本資料は、原子力専門有識者会合（第2回）における原子力規制庁からの説明に対する専門有識者等からの質疑及び同庁の回答の主な内容について、同会合資料2に付記する形式で北海道がまとめたものです。

「原子力規制庁説明資料 「実用発電用原子炉に係る新規制基準について 一概要一」  
＜表紙＞

# 実用発電用原子炉に係る 新規制基準について 一概要一

平成30年1月23日  
第2回原子力専門有識者会合

## 津波対策の大幅な強化

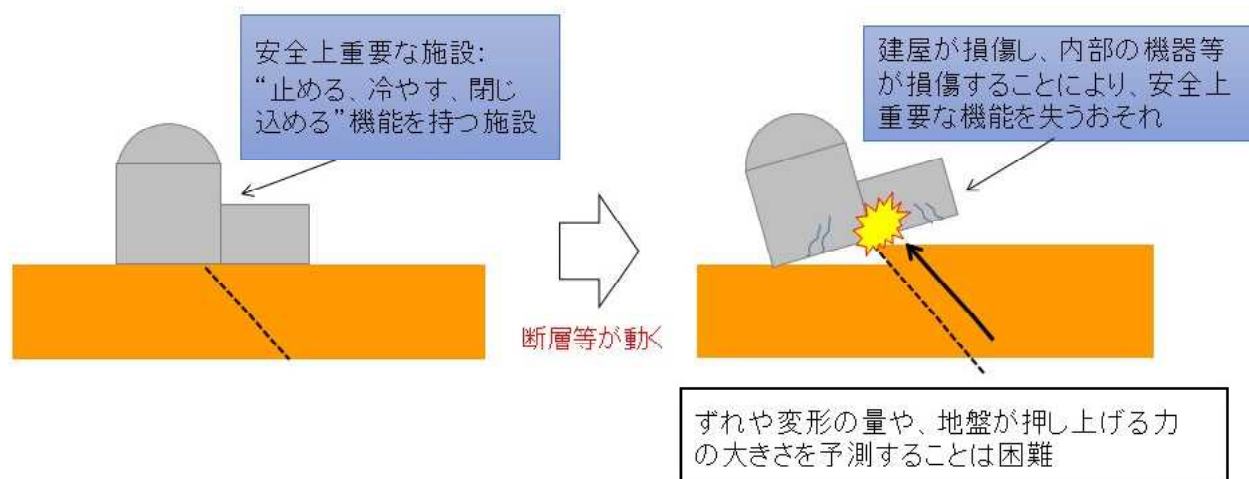
- 津波が来た場合に、防護壁で止めても、取水口から浸水することも考えられるが、その対策は講じているのか。

- 取水口(につながる開口部)にも水を止める壁を造ることを要求している。

### 例示①

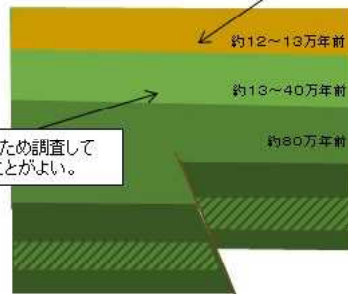
- なぜ、「12～13万年前の地層又は地形面に、断層活動に伴う『ずれや変形がない』ことが確認できる場合」に「活断層の可能性がない」と判断できるのか。

- （この時代の）地形に地震によるずれや変形があるかどうかを調べることにより、容易に活断層かどうかの判断ができると考えられており、こうした考え方が科学的にも妥当であるため。

< オフセット VSP 調査 (陸域) の方法 (イメージ) >

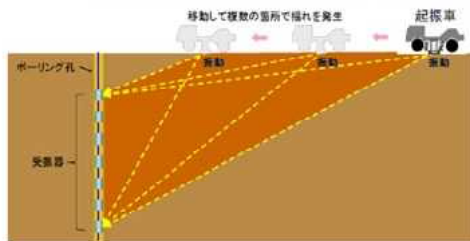
- 新潟県中越沖地震を踏まえて敷地の地下の3次元構造を把握することにしたとのことだが、柏崎刈羽原発において、3次元構造の把握により(中越沖地震時の)観測波形を説明できたのか。

- 新潟県中越沖地震については、旧独立行政法人 原子力安全基盤機構において解析が行われており、その解析結果では、震源特性、深部地盤等の影響により地震動が増幅されたものと推定されている。

高台への電源車の配備（可搬型交流電源）

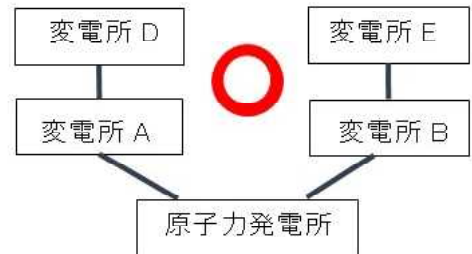
- 津波対策の可搬型電源について、津波が収まらないと建屋に移動できないと考えるが、どのくらいの時間がかかり、その間の電源確保は大丈夫なのか。

- 可搬型電源については、配備に要する時間や、運用する要員等も含め、有効に機能することを審査で確認している。  
 実際の配備にどのくらいの時間がかかるかについては、発電所ごとに異なり、一律には言えないが、その点も審査において確認している。

対策イメージ(大容量泡放水砲システムによる放水)

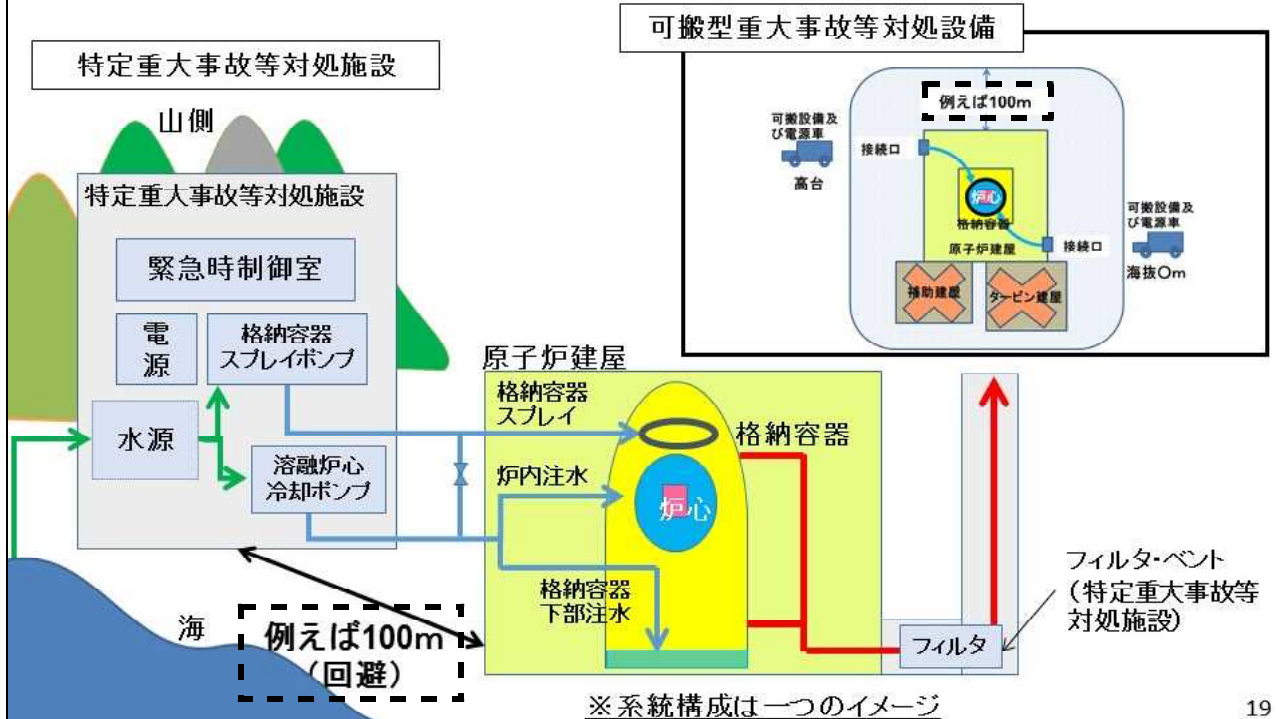
- 屋外放水設備について、ある程度の基数を配備することのだが、基数で規制をかけているのか、性能で規制をかけているのか。

- 敷地外への放射性物質の拡散抑制対策について、具体的にどのような基準を策定し、事業者が設置する放水設備等がその基準を満たしていることをどのように評価しているのか。

- 性能要求であり、何基あればということではなく、それぞれの箇所に合わせて必要なものを配備。

- 当該規定は、発電所外への放射性物質の拡散を抑制するために必要な設備をあらかじめ一般的に設置しておくことを求める規定であり、具体的な基準はない。
